浜岡原子力発電所 1 号炉及び 2 号炉  
廃止措置計画変更認可申請書  
＜補足説明資料＞

令和 4 年 5 月  
中部電力株式会社

浜岡原子力発電所 1 号炉及び 2 号炉  
性能維持施設の変更について

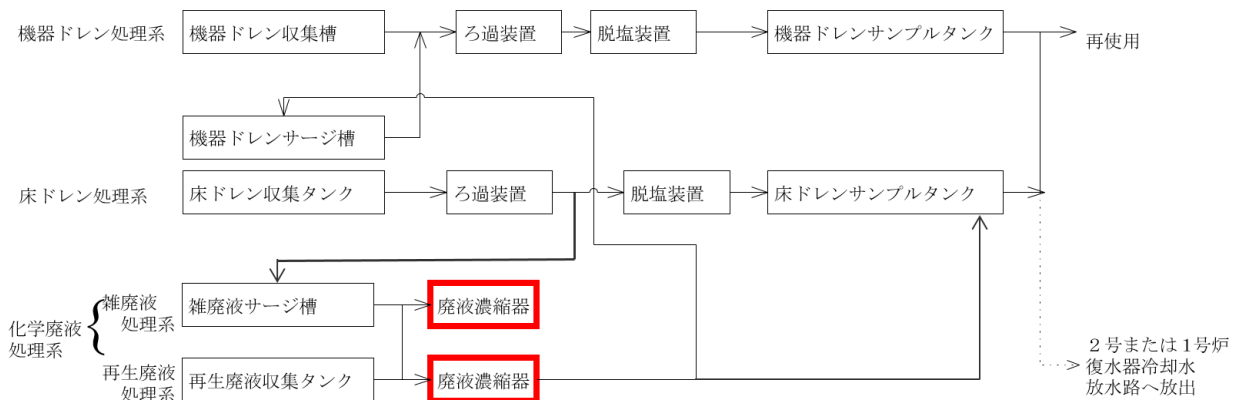
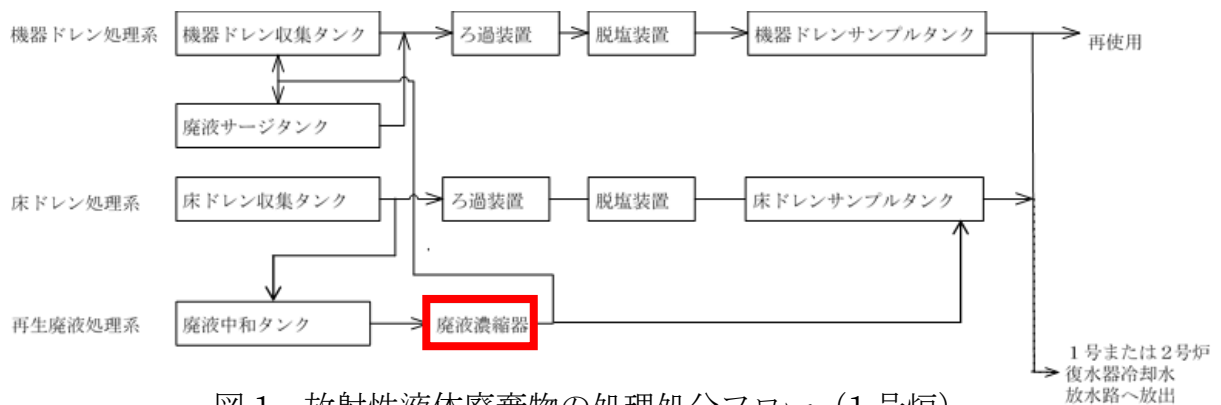
廃液濃縮器は、図 1, 2 で示す放射性液体廃棄物の処理処分フローのとおり、液体廃棄物の水質及び放射性物質濃度によってろ過・脱塩・濃縮等適切な処理を行う設備の一つである。また、原子炉運転中（主に定期検査中）の廃液発生量を考慮して 1 号炉は 2.4m<sup>3</sup>/h、2 号炉は 4.0m<sup>3</sup>/h の処理能力を持つ設備をそれぞれ 2 基設置しており、廃止措置第 2 段階中の現在においても維持している。

今回、至近 4 年間の廃液濃縮器の処理実績及び今後の廃液の処理見込みを検討した結果、それぞれ 1 基で処理可能と判断したことから維持台数を 2 基から 1 基に変更する。

以上より、廃液濃縮器を2基から1基に変更する。
